Asunto: Presentación de aclaraciones - Nota DRCH-AC-988-07-04-2025
Ref.: EsIA Cat. I Proyecto Local Comercial "MINISÚPER LUCIA SERVIC."

INFORMACIÓN
ACLARATORIA

**SOLICITADA EN LA NOTA DRCH-AC-
988-07-04-2025**

**PROYECTO: Local Comercial
“Minisúper Lucia Servic.”**

Estudio de Percolación, LOCAL COMERCIAL MINI
SÚPER LUCIA SERVIC

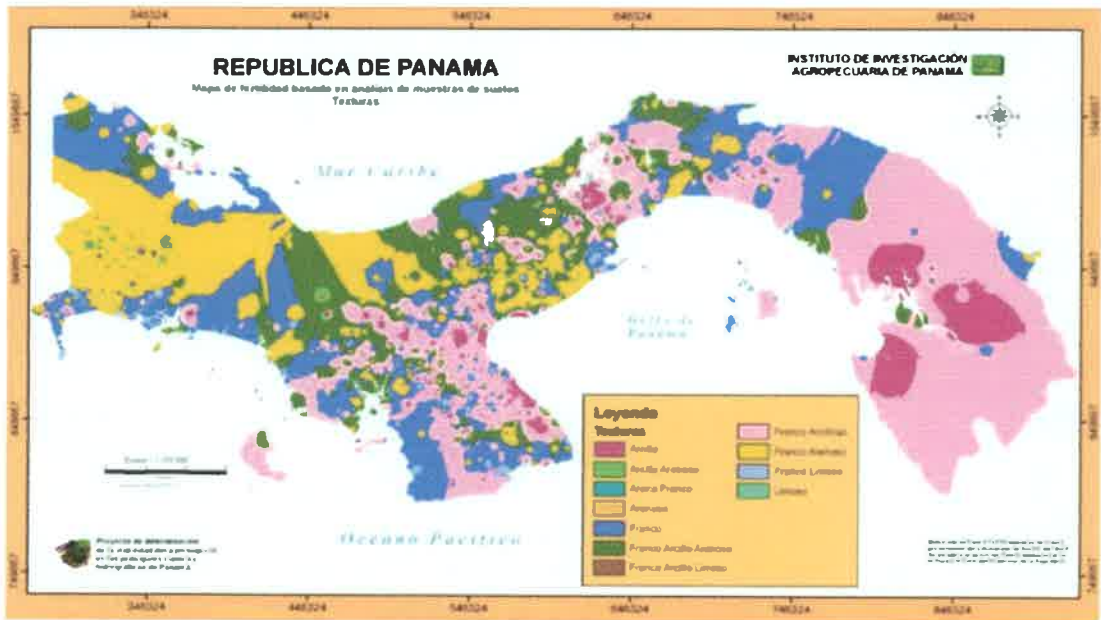
- c. Presentar, el estudio de percolación.

Conclusiones y recomendaciones: Según el resultado obtenido el tiempo promedio es de 25.3 minuto para 2.54 cm, el tiempo de suelo encontrado se clasifica como Franco Arenoso, se puede concluir que el terreno es apto para el campo de filtración y recomendamos:

Diseño de tubería de infiltración

- Distancia necesaria según prueba = 30.00 m
- 1 recorridos de 30 m
- Altura de zanja= 0.60 m
- Ancho de la zanja = 0.60 m
- Diámetro de tubería= 4 plg.
- Pendiente mínima= 1 %

Figura No. 1. Flora que acompaña el área donde se desarrollará el proyecto. Fuente: Equipo consultor, 2025.

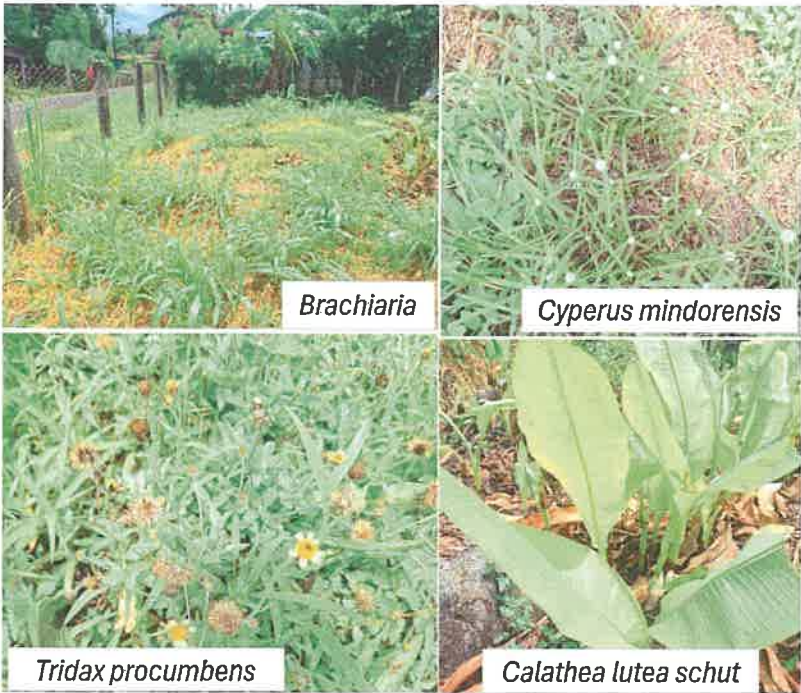
4. En la página 40 del EsIA, se indica: *“Dentro del área donde se desarrollará el proyecto, la flora que lo acompaña son plantas de plátano Musa paradisiaca”* Sin embargo, la vegetación descrita en el EsIA no está acorde con lo existente en el lote.

a. Verificar y presentar, la caracterización de la flora existente dentro del polígono.

Podemos mencionar que dentro del polígono del proyecto se observaron especie denominadas *Musa paradisiaca* L, *Brachiaria*, *Tridax procumbens*, y *Cyperus mindorensis*

El inventario de plantas vasculares estuvo compuesto por 4 especies, divididas en 4 familias.
